## 変更認可申請書の一部補正について

「福島第一原子力発電所 特定原子力施設に係る実施計画」及び「福島第一原子力発電所 特定原子力施設に係る実施計画 別冊集」について、下記の箇所を別添の通りとする。

- 「福島第一原子力発電所 特定原子力施設に係る実施計画」  
雨水処理設備等の増設に関する審査の進捗を踏まえ、下記の通り補正を行う。  
併せて、原規規発第 1710307 号にて認可された実施計画の反映を行う。

#### 2.36 雨水処理設備等

— SUS配管  
 — ポリ塩化ビニル配管  
 — ポリエチレン管  
 — 合成ゴム管

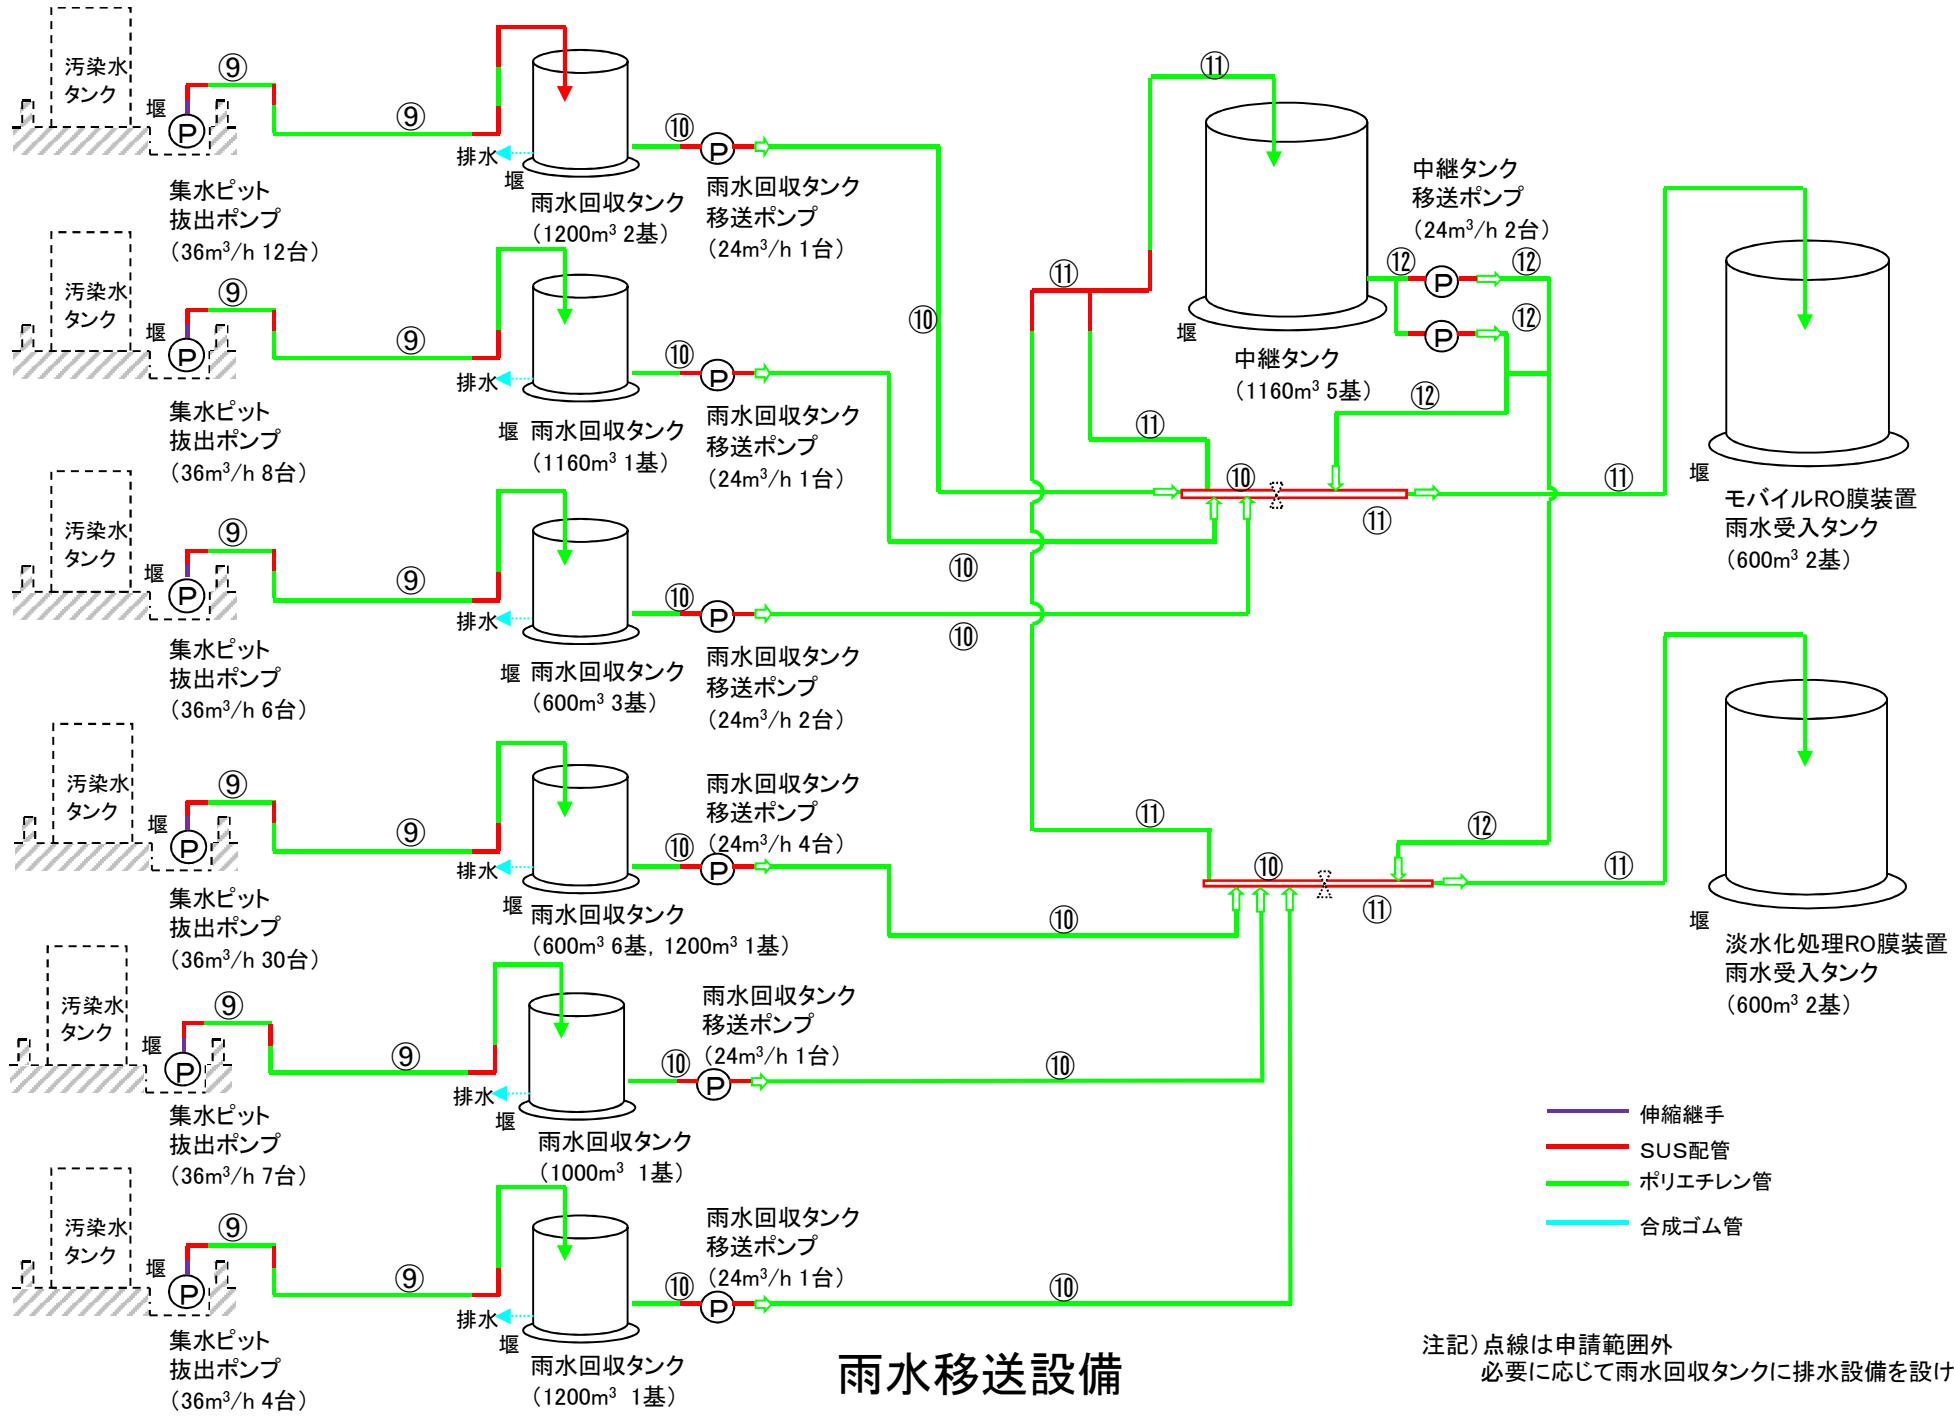
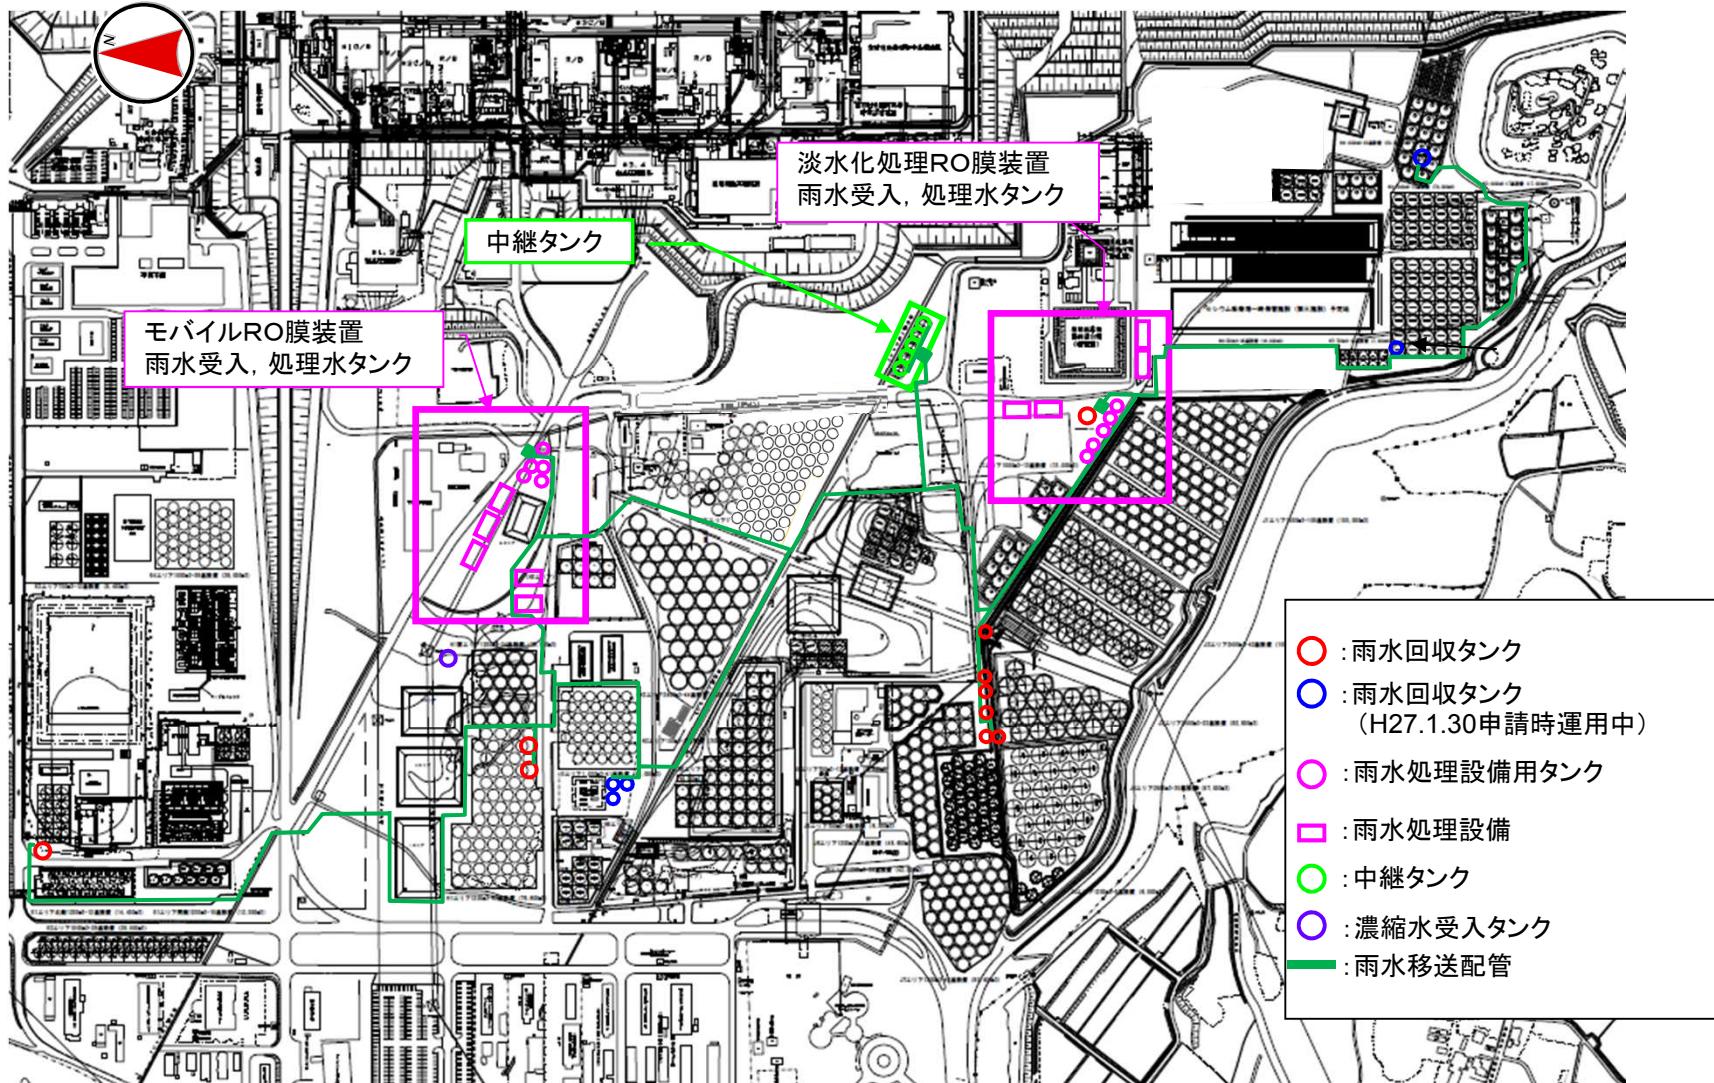
- ・仕様変更による記載の変更  
(集水ピット抜出ポンプの台数変更、配管仕様の変更)
- ・原規規発第 1710307 号にて認可された実施計画の反映

雨水処理設備等概略配置図

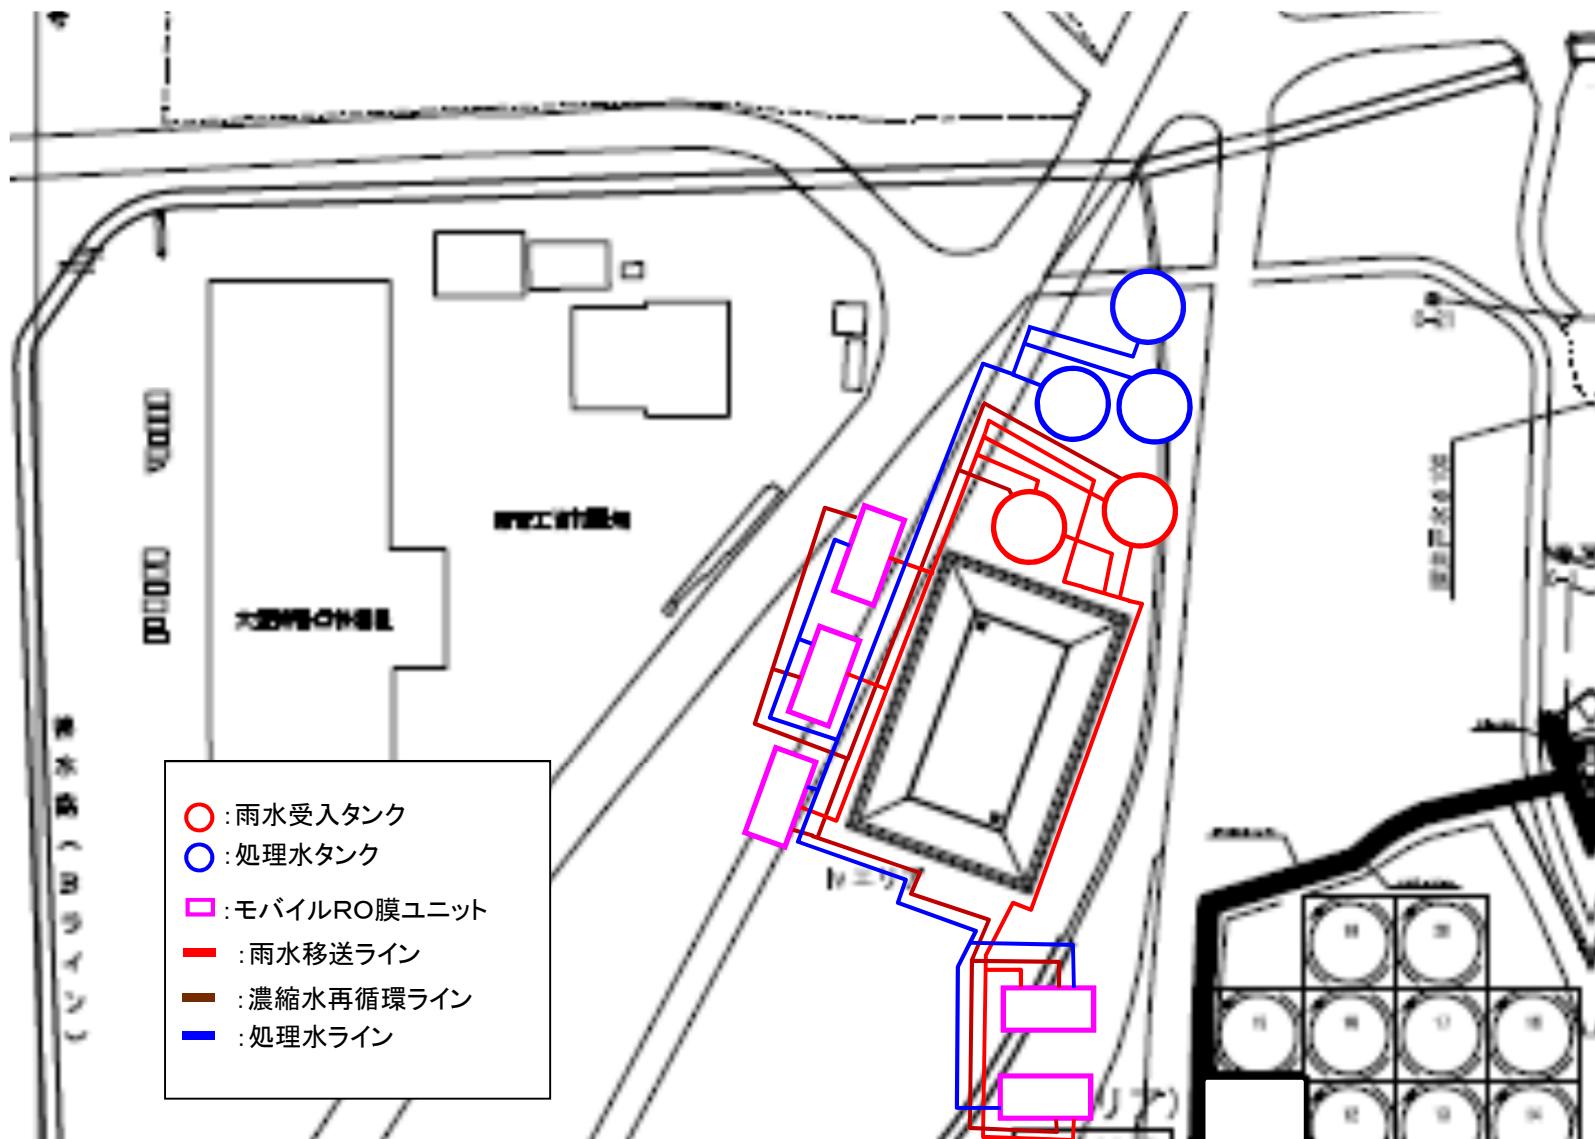
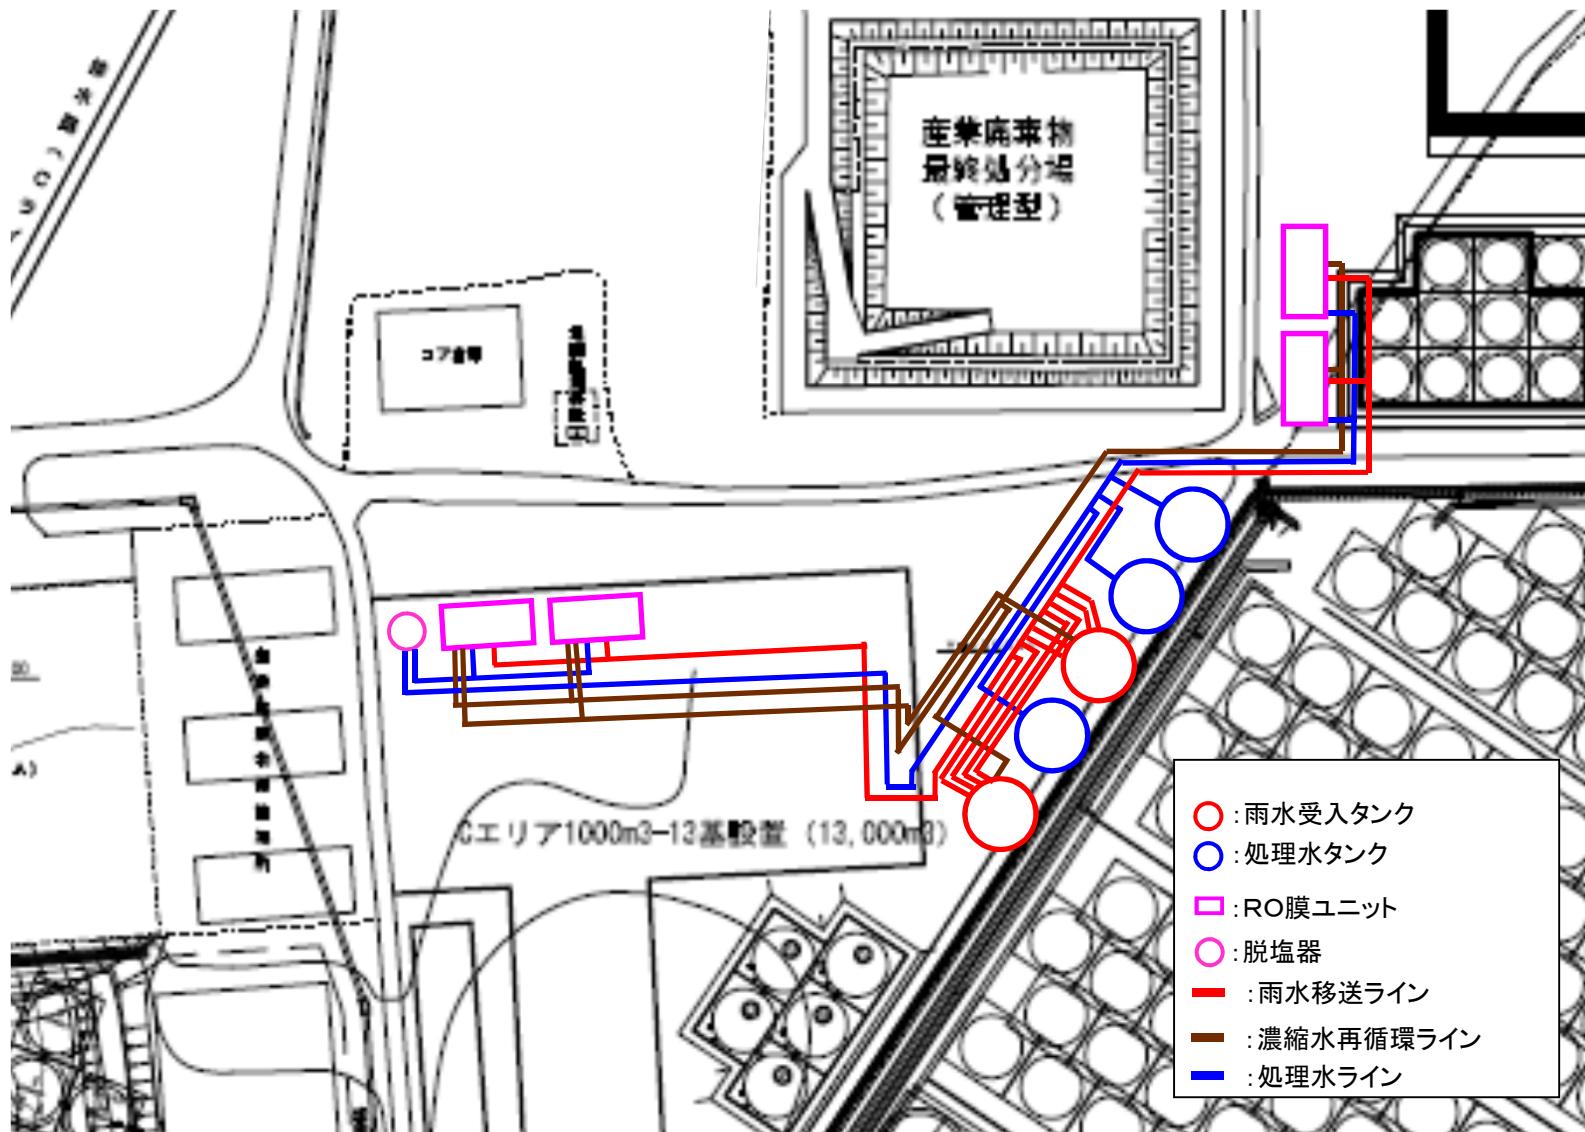
- ・タンクエリア図（背景）の更新、配管ルート適正化に伴う変更
- ・原規規発第 1710307 号にて認可された実施計画の反映

図3 雨水移送ラインの設置範囲図

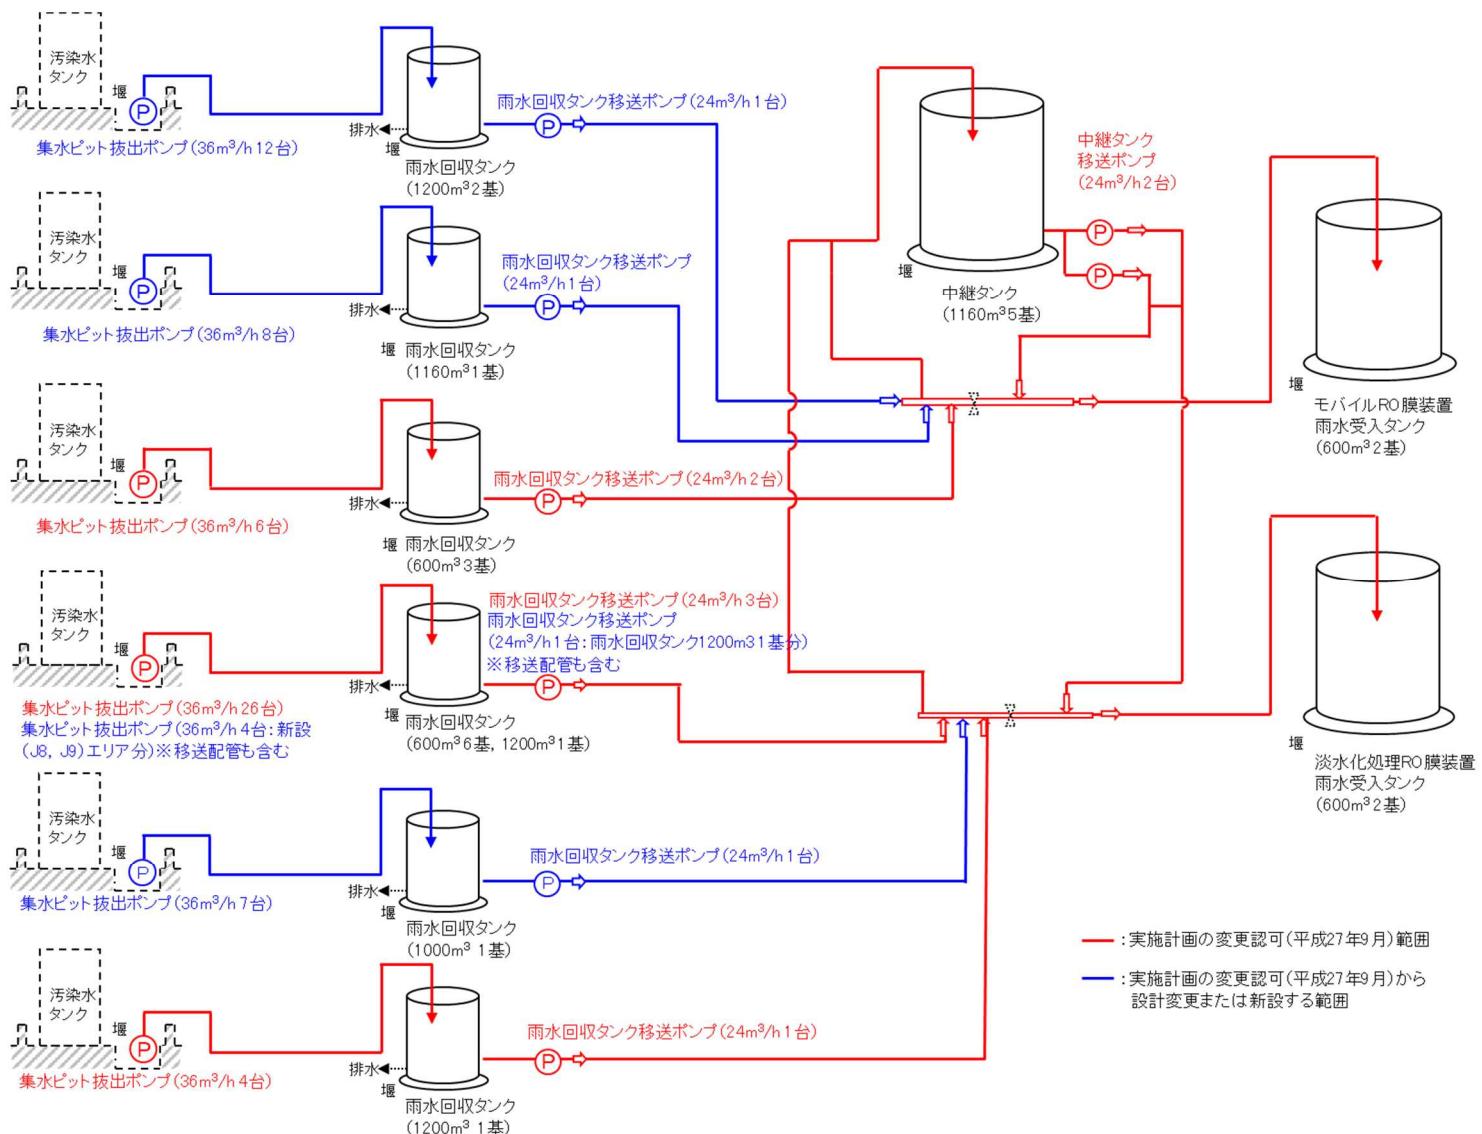
- ・工事計画についての記載内容の追加
- ・雨水処理設備等における本格運用および先行運用相違の記載内容の見直し
- ・設備設置完了目途の追加
- ・雨水移送ラインの設置範囲図の追加
